## A LA DIRECCIÓN GENERAL DEL AGUA

### ALEGACIONES

Figura 1: Trasvases estimados con la simulación de la propuesta de nuevas Reglas de Explotación de Propuesta CEDEX aplicando el método de cálculo descrito en De Lucas (2019).

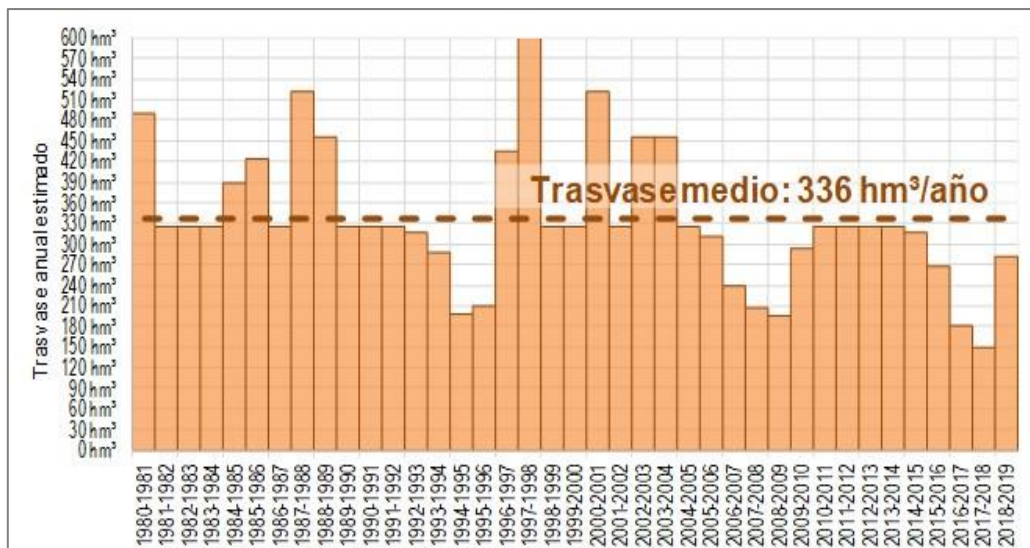
propuesta que se incluye en este proyecto de RD **no respeta el principio de eficacia**, puesto que no cumple con los objetivos de la modificación (minimizar la presentación de situaciones hidrológicas excepcionales a las que se refiere el nivel 3 y dotar de mayor estabilidad a los suministros).

Un valor de 24 % (19 % + 5 %) de los meses en situaciones 3 y 4, casi la cuarta parte, no puede considerarse “minimizar” dichas situaciones hidrológicas excepcionales. Y, a la luz de la Figura 1, tampoco parece que dote de demasiada estabilidad a los suministros.

Figura 2. Trasvases estimados con la simulación de la propuesta de nuevas Reglas de Explotación (Propuesta AMREEB)

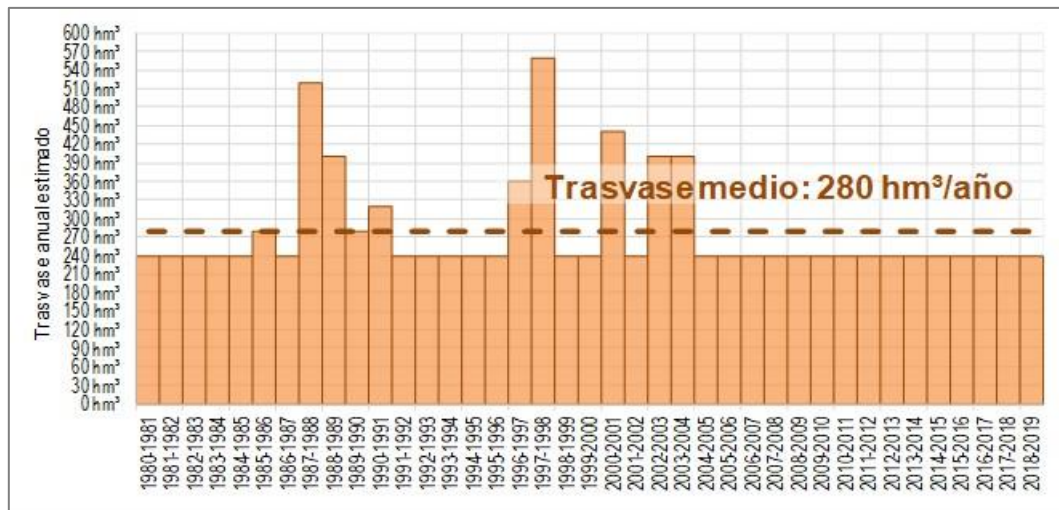
De este último razonamiento se deduce que la propuesta incluida en el proyecto de RDXXX/2020 **tampoco cumple el principio de eficiencia**, pues no es la óptima solución al problema planteado. Porque, pudiendo conseguirse valores más bajos del número de meses en situación de excepcionalidad hidrológica, es decir, siendo esto perfectamente factible, esta modificación recogida en el proyecto de RD no lo consigue.

**SOLICITO** sean tenidas en cuenta como observaciones al Real Decreto de modificación del Real Decreto 773/2014 y sean incorporados, en consecuencia, los nuevos parámetros de Reglas de Explotación incluidos en el informe presentado como sustitutos de los propuestos en el borrador sometido a información pública.
